威海热电 2×66 万千瓦热电联产项目锅炉设备及其辅助设备（含烟气脱硝装置）招标澄清

锅炉设备

附图1

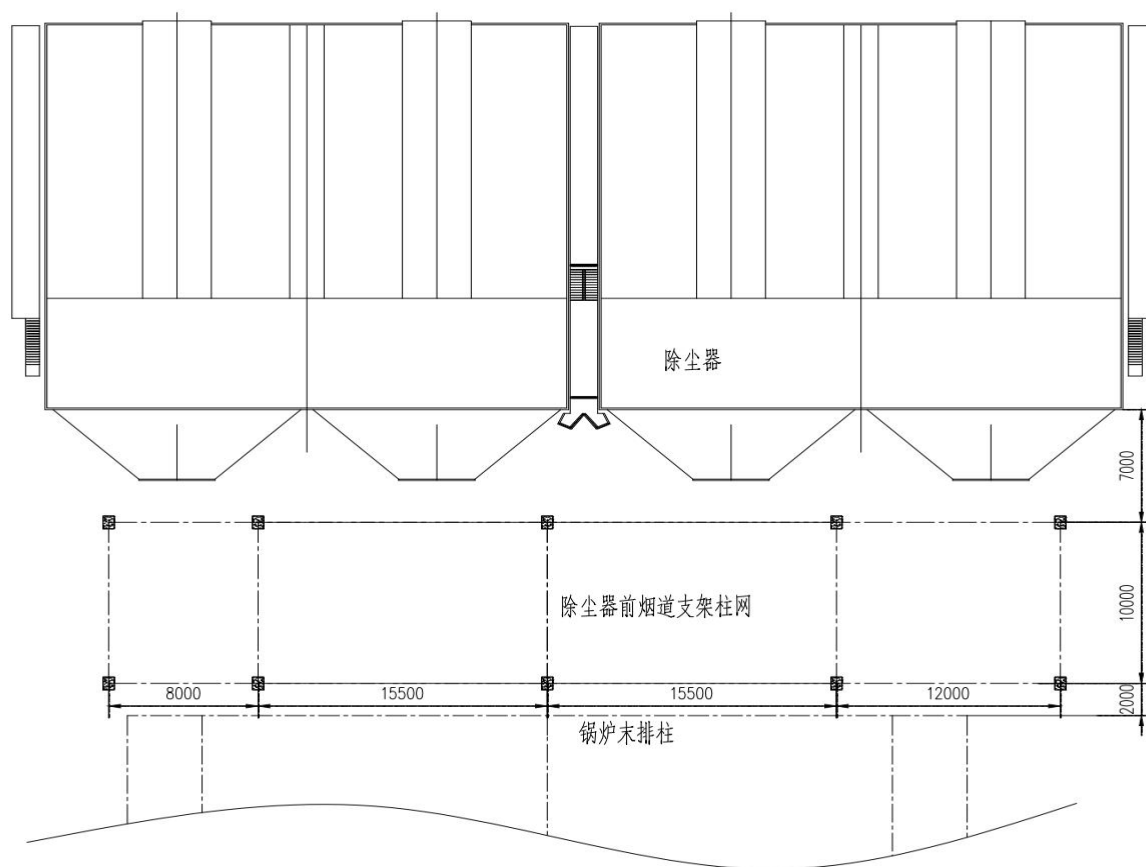
序号	招标文件 条目号	招标文件的规定和要求	投标方澄清问题	招标方澄清回复
4	2.2.10	锅炉支架为钢结构，与脱硝系统支架及除尘器前烟道支架（塔式炉配套，下同）联合布置。在锅炉（含脱硝）运转层 14.5m 标高（暂定，如此值有调整，合同价格不予调整）的锅炉（含脱硝）钢构架及除尘器前烟道钢支架（标高暂定 10.8m）范围内设置混凝土大平台，采用钢梁+压型钢板底模混凝土组合楼板。	请提供除尘器前烟道柱网的初步布置尺寸。	见附图 1。
5	2.2.10 6.1	<p>2.2.10</p> <p>1、汽机房 B 列至锅炉第一排柱的炉前平台（B 列至 K0 间距 5m，暂定中间层 1 层（6.9m），运转层 1 层（14.5m），运转层以上 1 层，炉前低封 1 层）各层钢结构及低封，有管道及设备荷载，由投标方设计、供货。</p> <p>2、工程制粉系统拟采用中速磨煤机冷一次风机正压直吹式制粉系统，上煤系统采用侧煤仓，煤仓间设置在两台锅炉之间，采用独立侧煤仓。煤仓间侧面至锅炉最外排柱的钢结构由投标方设计供货。</p> <p>3、锅炉本体框架、脱硝钢架和除尘器前烟道钢架的钢框架和各层楼板钢梁、炉前 9m 辅跨钢架（投标方根据设计确定是否需要）、电梯井钢结构、B 列至锅炉第一排柱的炉前平台及低封等均由投标方设计供货。</p> <p>6.1</p> <p>炉前、炉侧主柱外侧管道的支吊架的根部结构及锅炉炉架内由设计院负责设计的各汽水管道、烟、风、煤粉管道的支吊架的根部结构。炉前、炉侧连接平台的生根梁或牛腿。</p>	前后描述矛盾，锅炉炉侧、炉前设备搭接在锅炉钢架上的荷载，设备及平台均为设计院范围（四管、煤粉管道、平台等），为明确分工，常规为锅炉厂配合提供锅炉钢架范围内的生根梁和牛腿，请招标方确认以 6.1 条为准。	<p>2.2.10</p> <p>1、按原招标文件执行。</p> <p>2、按原招标文件执行。</p> <p>3、按原招标文件执行。</p> <p>6.1</p> <p>按原招标文件执行。</p>
6	6.7	（5）空气预热器出口烟道供货至锅炉（含脱硝钢架）最后一排柱外 1 米（含烟道支架、空气预热器出口补偿器及附件）。当采用 π 型炉时，烟道支架在最后一排柱处应设径向限位支架，烟道中心标高应与除尘器入口烟道中心标高一致，烟道接口数量为 4	空预器为两台四分仓，出口烟道接口应为 2 个，请招标方确认。	空气预热器出口烟道接口为 2 个，除尘器入口烟道接口为 4 个。
